Добавление 22: Правила № 23

Пересмотр 3 – Поправка 4

Дополнение 18 к первоначальному варианту правил – Дата вступления в силу:
18 ноября 2012 года

Единообразные предписания, касающиеся официального утверждения задних фар и огней маневрирования механических транспортных средств и их прицепов

Рис.4

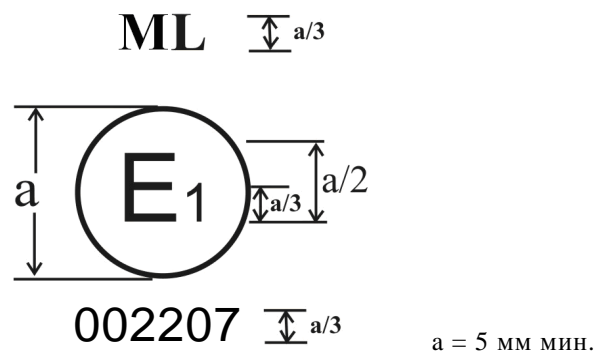
Приложение 2 изменить следующим образом:

Маркировка огней маневрирования

Устройство, имеющее приведенный выше знак официального утверждения, является огнем маневрирования, официально утвержденным в Германии (E1) на основании Правил № 23 под номером 2207.

Номер официального утверждения указывает, что официальное утверждение было предоставлено в соответствии с предписаниями Правил № 23 в их первоначальном варианте.

Примечание: номер официального утверждения и дополнительное обозначение должны помещаться вблизи круга и располагаться либо над, либо под буквой "E" или либо слева, либо справа от нее. Цифры номера официального утверждения должны быть расположены на той же стороне по отношению к букве "E" и ориентированы в том же направлении. Следует избегать использования римских цифр для номеров официального утверждения во избежание путаницы с другими обозначениями".
